柏崎刈羽原子力発電所
耐震安全性の評価に関する補足説明

平成21年1月23日
東京電力株式会社

ご説明事項

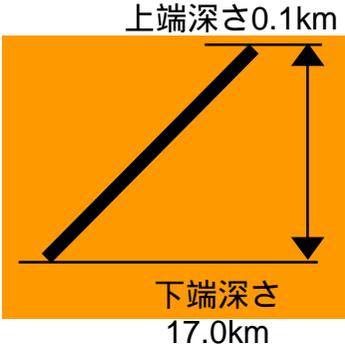
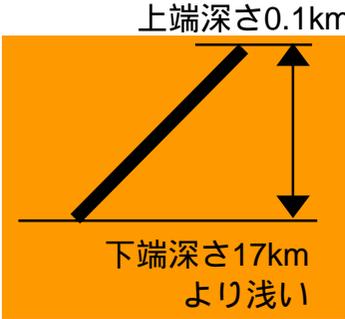
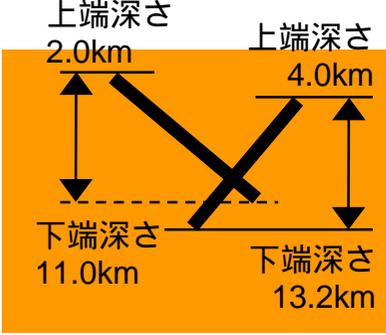
コントロール建屋の基礎地盤安定解析について，Ss-1とSs-3の代表性について示すこと。

-
- 原子炉建屋基礎地盤の安定性評価では，汀線平行断面と汀線直交断面の2断面に対してF - B断層系ではSs-1が，長岡平野西縁断層体系ではSs-3のすべり安全率が小さい。
 - 建屋基礎底面両端の相対変位は，Ss-1およびSs-3が大きい。
 - よって，コントロール建屋基礎地盤の安定性評価では，Ss-1とSs-3に関して検討を行うこととした。

地震に伴う地盤変動に対する建屋傾斜の計算方法

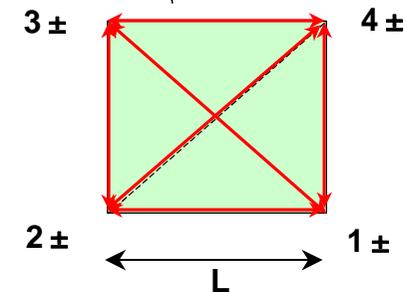
- 建屋傾斜評価に使用しているすべり量は断層上端を浅くして断層幅を大きくした結果を反映しており、地殻変動評価に使用するすべり量としては感覚的に過小評価していると考えられる。S s と断層幅を変えずに想定したすべり量での評価も行うこと。

S s 発生時の建屋の傾斜変化量を算定し，現在の傾斜を加算して，S s 発生時の建屋の傾斜を評価

中越沖地震のデータに基づいた地盤変動のばらつき（標準偏差：8.8mm）を考慮し，各々の辺の最大傾斜を計算

断層モデル緒元

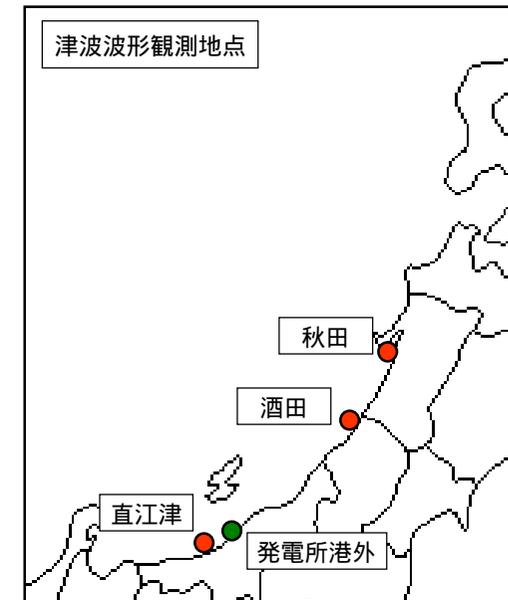
新潟県中越沖地震による津波の再現計算を実施し，検討に用いた解析コード及びモデルの妥当性を検証すること

- 新潟県中越沖地震で観測された津波水位と、再現解析を行って得られる津波水位とを比較することにより、本検討に用いた解析コード及び解析モデルの妥当性を検証する。
- 断層モデルには、今井ほか(2008)を参考に、国土地理院の2つのモデル(以下、GIS-1、GIS-2と称す)、気象庁(以下、JMAと称す)、及び防災科学技術研究所(以下、NIEDと称す)のモデルを用いた。断層モデルの諸元は下表に示す。
- 観測津波水位波形には、NOWPHAS*)による沖で観測されたデータのうち「直江津」、「酒田」、「秋田」の3地点の波形と、発電所港外で観測された波形を用いた。
- 初期水位を与えるための地殻変動の評価には、今井ほか(2008)を参考に、GIS-1、JMA及びNIEDの各断層モデルに対しては Mansinha and Smylieの理論(1970)に基づく解析手法を用い、GIS-2についてはWang et al.の理論(2003)に基づく解析手法を用いた。

7号機原子炉補機冷却海水ポンプ設置レベル

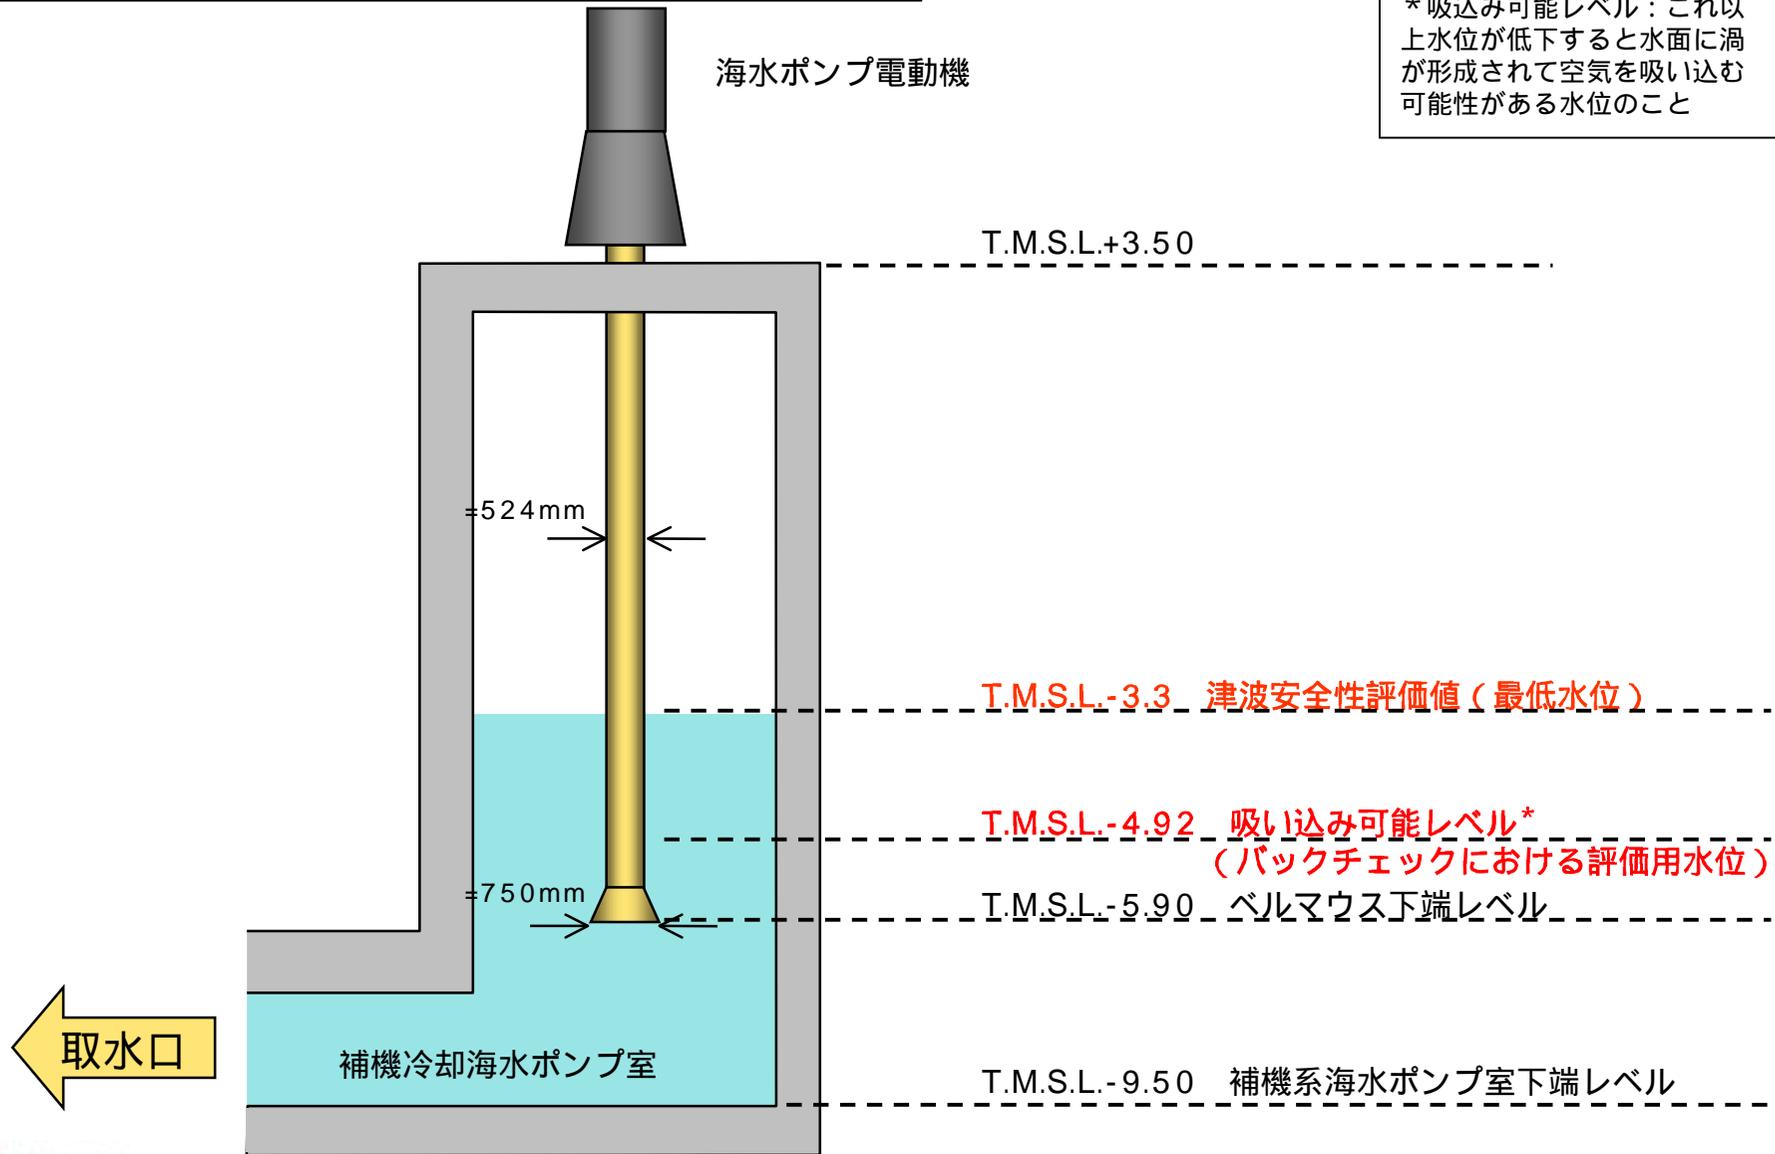
原子炉補機冷却海水ポンプのベルマウス下端レベルと，吸い込み可能な最低水位との関係を示すこと

* 吸込み可能レベル：これ以上水位が低下すると水面に渦が形成されて空気を吸い込む可能性がある水位のこと

敷地北側及び敷地内における阿多鳥浜テフラの分布標高

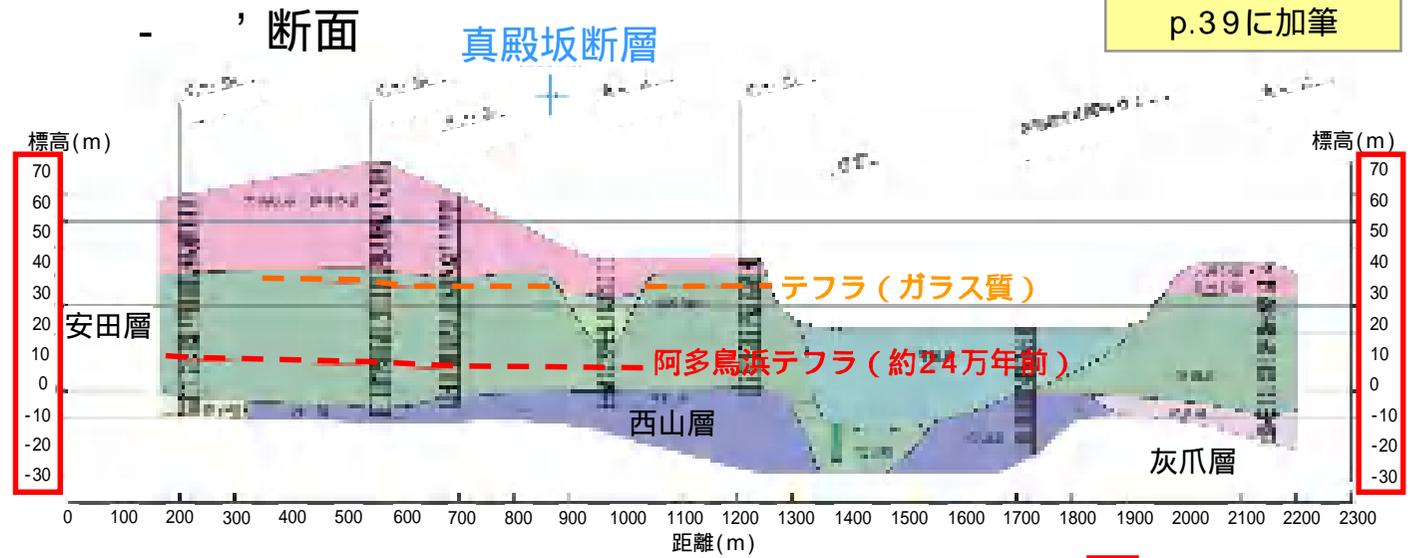
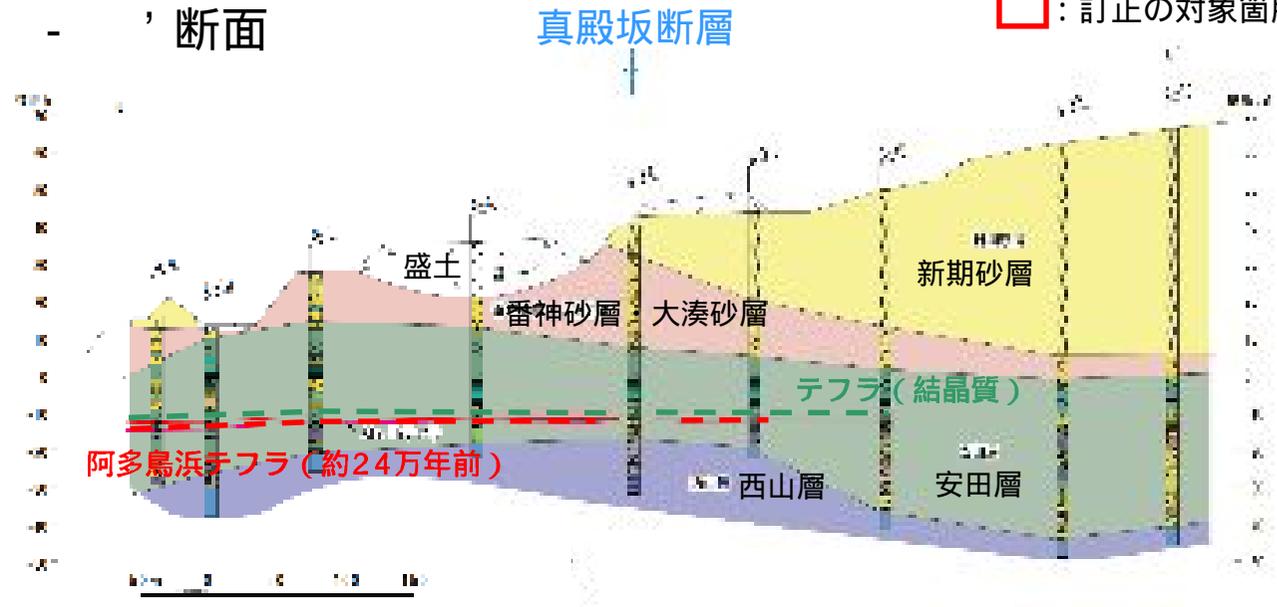
ボーリング調査結果によると、阿多鳥浜テフラは敷地北側では標高 **-10m** 付近に、敷地内では標高 **0m** 付近に分布することが確認されている

ボーリング調査結果によると、阿多鳥浜テフラは敷地北側では標高0m付近に、敷地内では標高-10m付近に分布することが確認されている
